Élaboration du Plan de Prévention des risques d'inondation (PPRi) par débordement de l'Yonne sur les 19 communes à l'amont du Territoire à Risque Important (TRI) de l'Auxerrois de Coulanges-sur-Yonne à Saint-Bris-le-Vineux

Enquête Publique

Réponses de la DDT au procès verbal de synthèse des observations de la commission d'enquête

Enquête du lundi 4 mars au mercredi 3 avril 2024

Carte de zonage modifiée

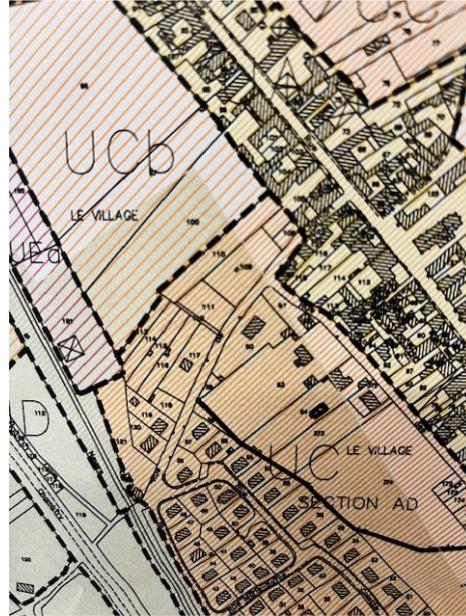
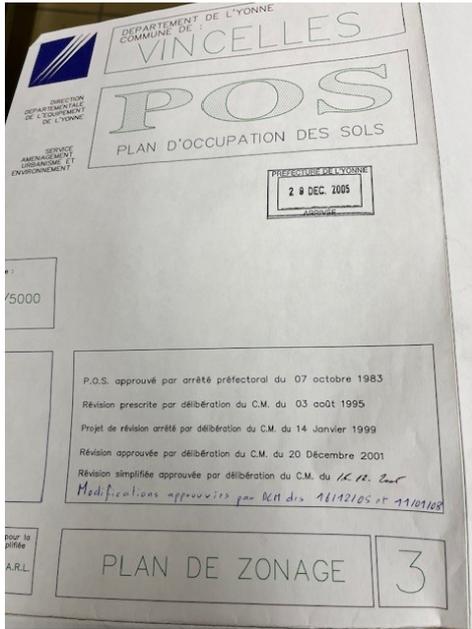
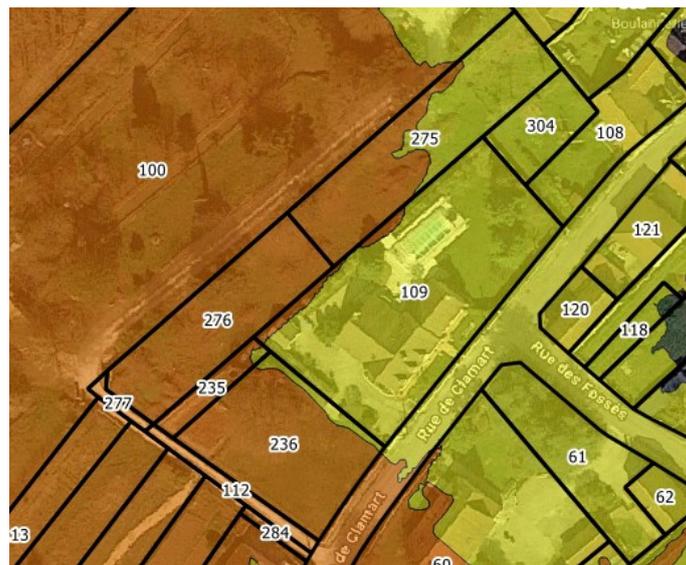
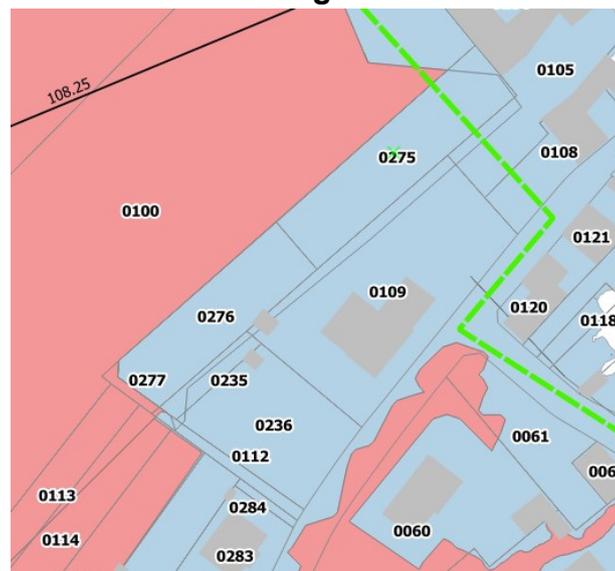
M. Philippe NICOLLE-DEFONTAINE dépose un courrier et un plan de géomètre concernant les parcelles AB275 et AB276 dont il demande le changement de classement de zone rouge en zone bleue du fait de leur situation en zone urbanisée.

Les parcelles AB 275 et 276 sont des secteurs naturels (zone de végétation sur la carte des enjeux) et non urbanisés. Elles font partie d'une zone d'expansion des crues à préserver pour éviter d'aggraver les conséquences d'une inondation en amont ou en aval ou dans les alentours. Ces parcelles ont été donc classées en zone rouge.

D'après le POS de la commune de Vincelles, ce secteur se trouve classé en zone Uc à l'ancien POS depuis 1983, zone qui est déjà urbanisée.

D'après la carte des aléas les parcelles se trouvent en aléa moyen à faible. L'accès à ces parcelles qui se fait par les parcelles 112, 277 et 100 se trouve en aléa moyen.

Au vu du zonage du POS qui classe ces parcelles en zone UC urbanisée et de l'aléa qui se trouve en aléa moyen à faible, avec un accès à ces parcelles en aléa moyen, il peut être admis de passer ces parcelles en zonage bleu.

Carte de zonage modifiée

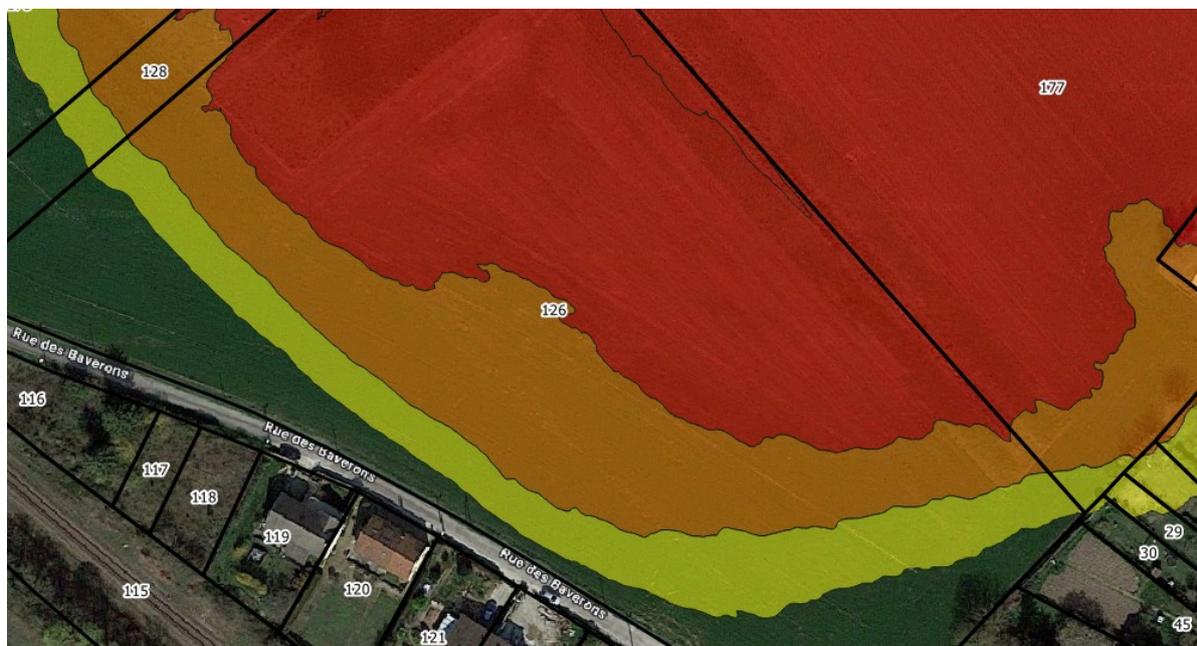
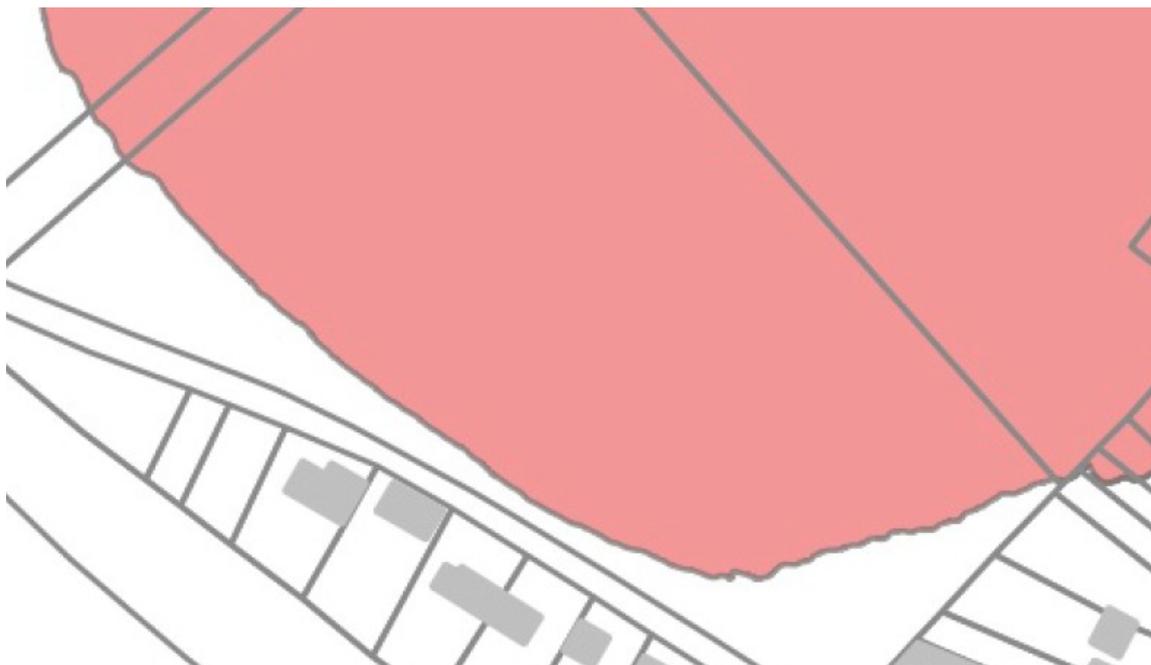
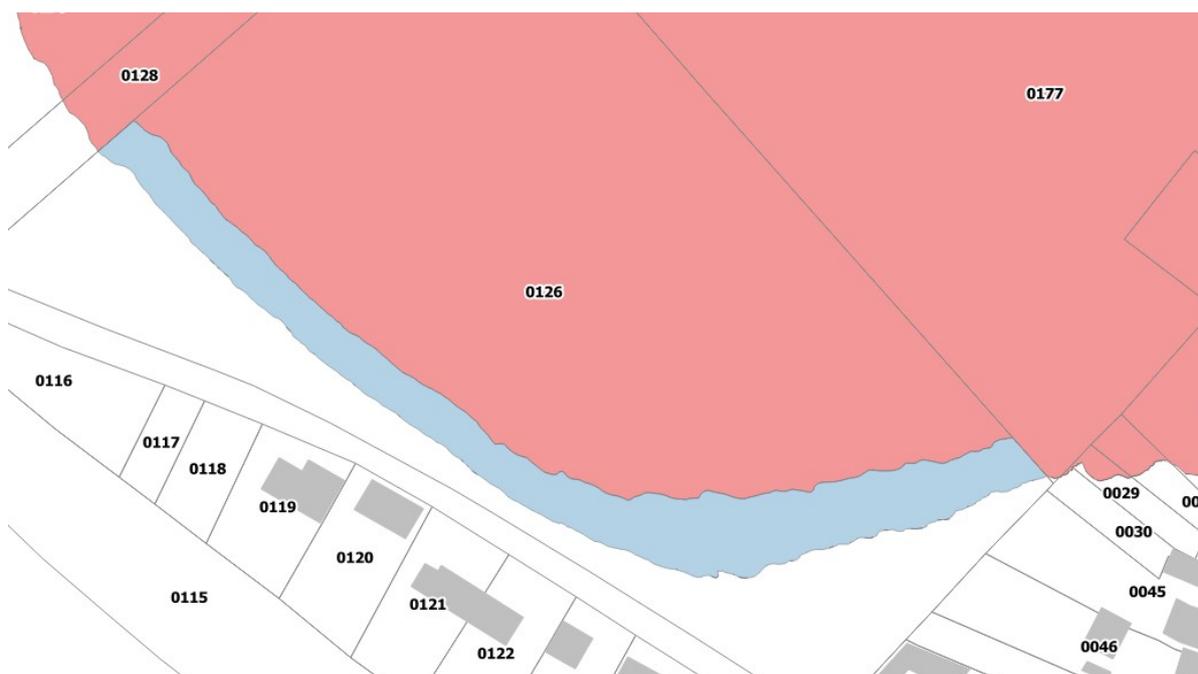
M. Jean-Pierre GUILLY sur les parcelles AE 126 et AE 175 (Vincelles), un CUB a été déposé. Je souhaite la transformation des zones en aléa faible et moyen en zone bleue.

J'ai obtenu un CUB, CU 089 478 22 B 0033 délivré le 24/11/2022, pour la parcelle AE126 qui autorisait la réalisation de 9 pavillons.

Serait-il possible de conserver la constructibilité qui était initialement prévue sur cette parcelle ?

Sur la carte des aléas du PPRI de Vincelles, la partie jaune claire de cette parcelle avait été intégrée à la partie blanche constructible du CUB, citée précédemment.

Je demande que cette spécificité soit conservée. Nous conserverons sur la partie jaune claire la nécessité d'aménager un vide-sanitaire ou de construire un certain nombre de cm au-dessus du sol initial.

D'après le plan fourni par M. GUILLY les pavillons se trouvent en bord de parcelle AE 126, les autres constructions sur les parcelles AE 128 et 175 le long de la rue des Bayerons se trouvent hors zone inondable.

Au vu du plan de masse fourni et de la carte des aléas, les constructions se trouveraient en bordure de parcelle AE 126, c'est-à-dire sur l'aléa faible de la parcelle. Les autres constructions, d'après le plan, sont hors zone inondable donc pas concernées par le PPRi.

Afin de permettre l'implantation des constructions sur le bord de la parcelle AE 126, et s'agissant d'un secteur considéré en continuité de l'urbanisation existante (« dent creuse »), **l'aléa faible sur cette parcelle qui a été zoné en rouge, peut être reclassé en zone bleue (voir carte zonage modifiée)**. Ce dernier permettra l'implantation des constructions en respectant les prescriptions de la zone bleue (mise à la cote de référence des bâtiments sur vide sanitaire ou pilotis, respects du coefficient d'emprise au sol de 30 % pour de l'habitation, etc).

Le reste du secteur doit être maintenu en zone rouge. Il constitue une zone d'expansion des crues à préserver impérativement afin de ne pas reporter le problème et aggraver les conséquences des inondations sur les secteurs aux alentours, en amont et en aval.

Relevé LIDAR de la parcelle AE 210 (cote de référence du secteur 109 mNGF)

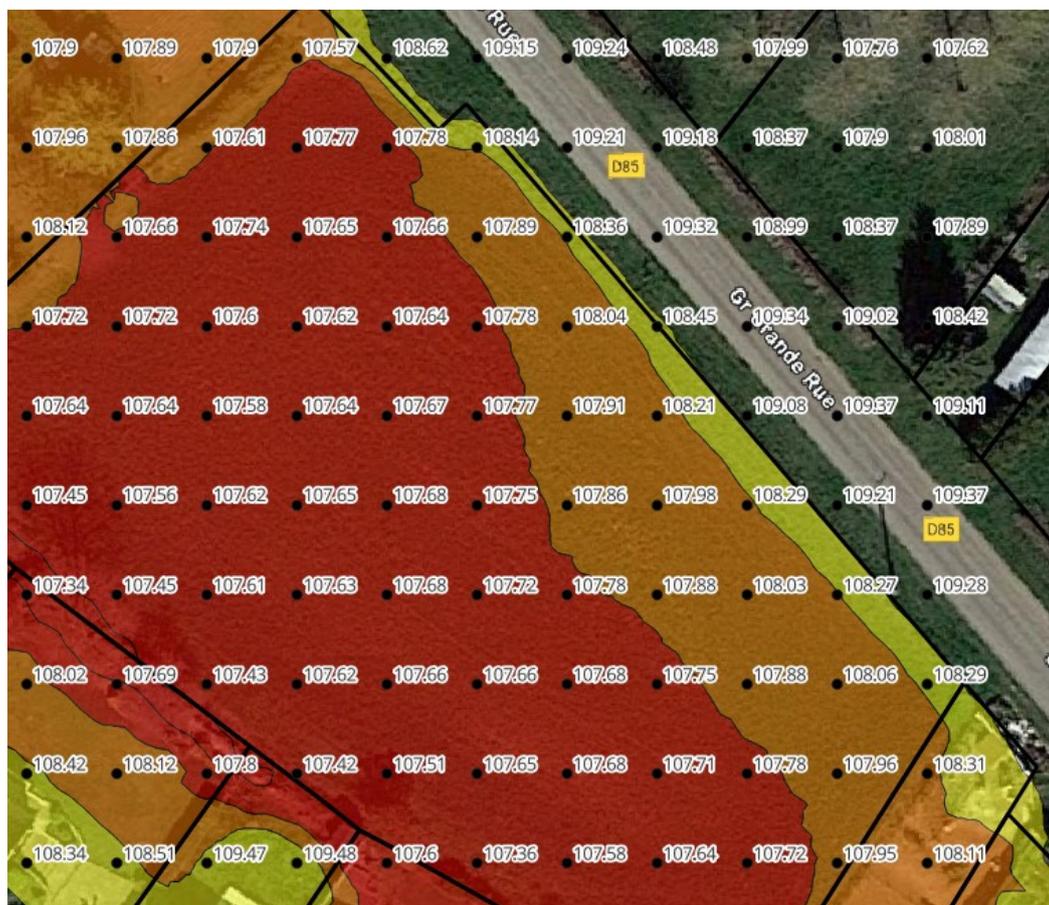
M. Laurent FOUINAT, demande concernant la parcelle AE 210 située en aléa moyen et fort contiguë à des parcelles bâties implantées sur des terrains de même altimétrie soit classée en zone bleue avec prescriptions cette parcelle est classée en UC sans interruption depuis 1983.

La parcelle AE 210 qui couverte par des aléas faibles, moyens et forts est un espace agricole non urbanisé. Elle donc classée en zone rouge. Par ailleurs, au vu de relevé LIDAR (relevé laser topographique) et de la cote de référence dans ce secteur qui est de 109 mNGF, la parcelle se trouve en très grande partie en aléa fort, (hauteur d'eau entre 1 et 2 m pour la crue centennale, crue de référence pour le PPRi). Au vu des éléments cités précédemment, il n'est donc pas possible de passer cette parcelle en zone bleue car cela aurait pour conséquence de supprimer une zone d'expansion des crues en y permettant d'urbaniser dans une zone où la sécurité des biens et des personnes serait par ailleurs gravement menacée. **La parcelle AE 210 restera donc en zonage rouge.**

D'après le relevé LIDAR, en cas de crue centennale, la hauteur d'eau pourrait aller jusqu'à environ 1,50 m dans la parcelle, donc le zonage rouge est justifié. De plus, la commune étant fortement impactée par les zones inondables du PPRI, il est nécessaire de conserver des zones d'expansion des crues. Le zonage sur la parcelle conservera son zonage rouge.

Carte de zonage

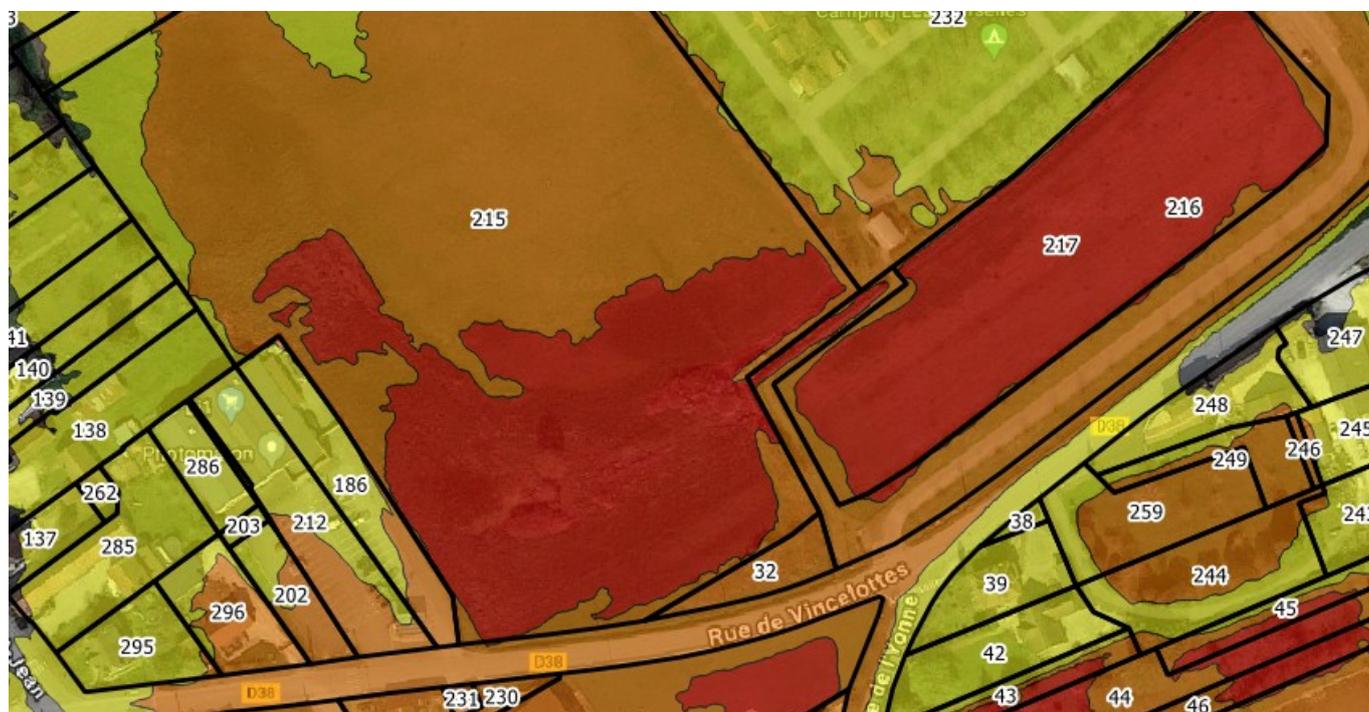
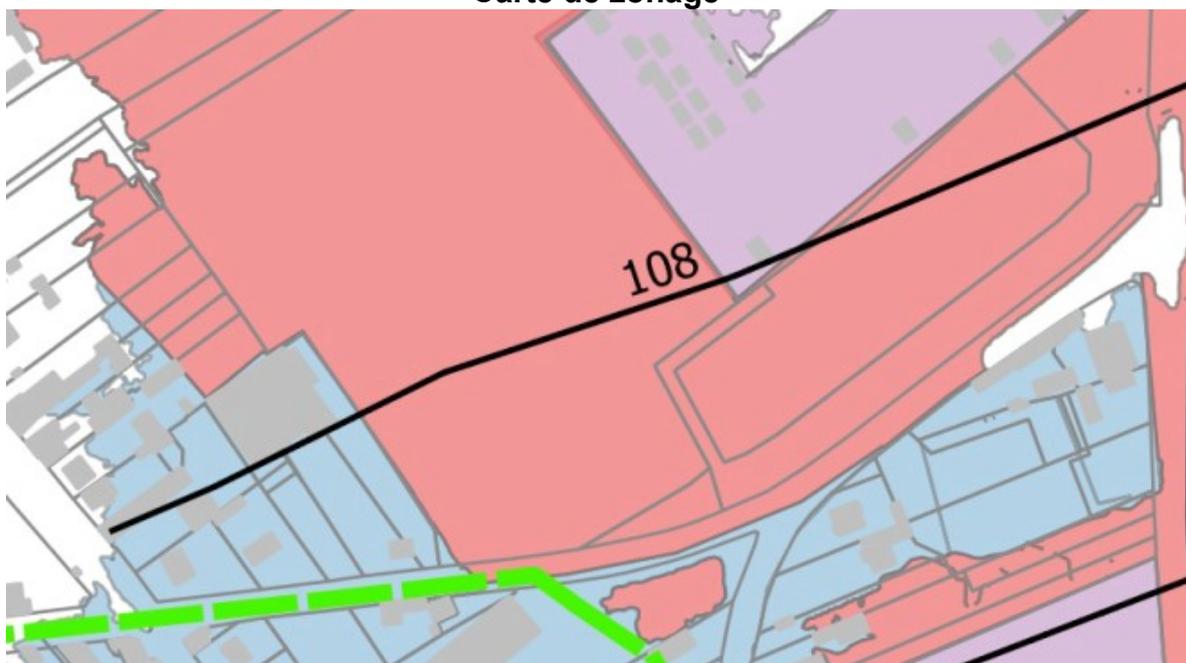
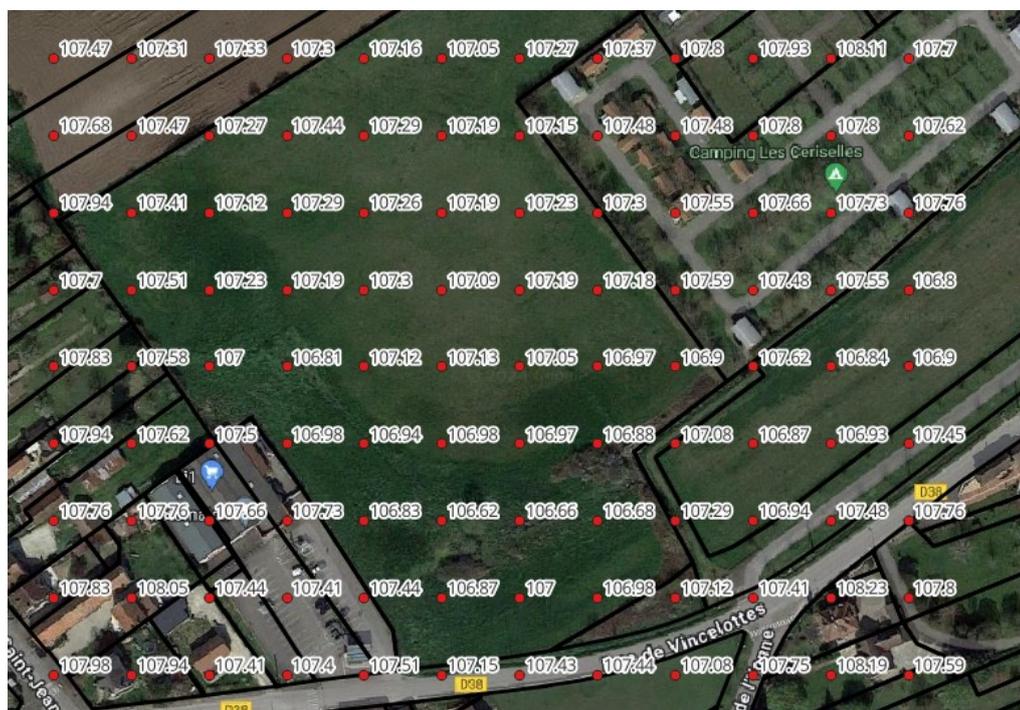
M. LUCOT Cyril Nous avons le projet de construction d'une zone commerciale sur la parcelle AB0215 à Vincelles qui vise à dynamiser l'économie locale et renforcer les liens entre les communes. Voir plan d'implantation joint. En anticipant le risque d'inondation élevé sur le devant de la parcelle, la construction sera placée vers la partie milieu/arrière du terrain, où les aléas sont moyens, assurant ainsi la sécurité des commerces et des clients. Un bassin de rétention sera également installé pour faire face aux aléas. De plus, la zone boisée naturellement à l'avant de la parcelle restera intacte, favorisant ainsi la faune et la flore et devenant une zone verte avec une pelouse environnante. La zone de parking périphérique au bâtiment sera revêtue d'un revêtement drainant pour une gestion efficace des eaux de pluie. Le traitement des eaux pluviales du bâtiment sera effectué via des puisards par infiltration en périphérie de celui-ci, garantissant une gestion responsable des ressources hydriques. Vincelles, en tant que point central des villages environnants, favorisera le développement économique régional. En somme, ce projet répond efficacement aux besoins locaux tout en garantissant la sécurité et la durabilité environnementale de la zone commerciale.

La parcelle Ab 215 est dans un secteur à fort impact d'inondation pour la crue centennale. Le devant de la parcelle qui se trouve au bord de la route se trouve souvent en eau. On peut remarquer sur la carte des aléas que cette parcelle est concernée par un aléa de moyen à fort. Par ailleurs, ce secteur agricole n'est pas urbanisé et constitue un champs d'expansion des crues à préserver. Un zonage rouge s'impose.

Le projet consiste dans la construction d'une zone commerciale. Le demandeur indique que les constructions seront placées vers la partie arrière du terrain qui se trouve en aléa moyen. Au vu du relevé LIDAR (relevé topographique laser) on peut remarquer que le terrain se trouve de 80cm à 1 m en dessous de la cote de référence de 108 mNGF.

La majeure partie du terrain est en aléa fort (+ d'un mètre d'eau). Il n'est donc pas possible d'implanter une zone commerciale dans ce secteur.

Au regard de la sécurité des personnes et des biens, le projet ne peut pas être autorisé, et donc **le zonage rouge de la parcelle AB 215 sera conservé.**

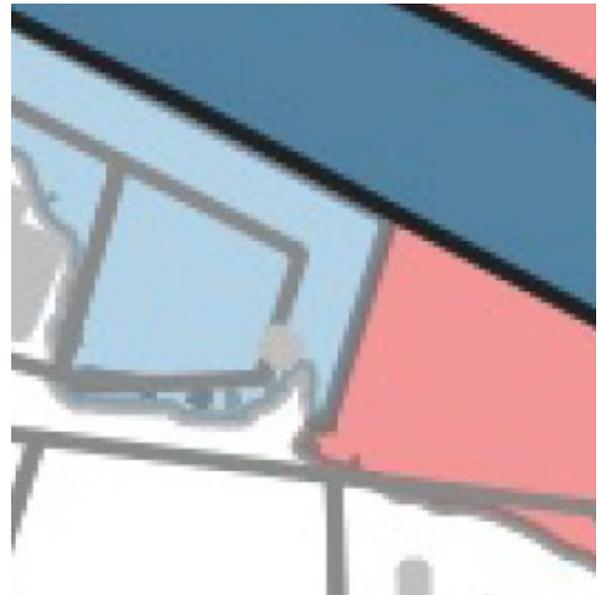
Mme SENCHEWISCH et Mr EGLOFFE, à proximité de la C91, l'installation du transformateur semble être dans une zone rouge

Au vu des éléments ci-dessous effectivement le transformateur est en zone rouge.
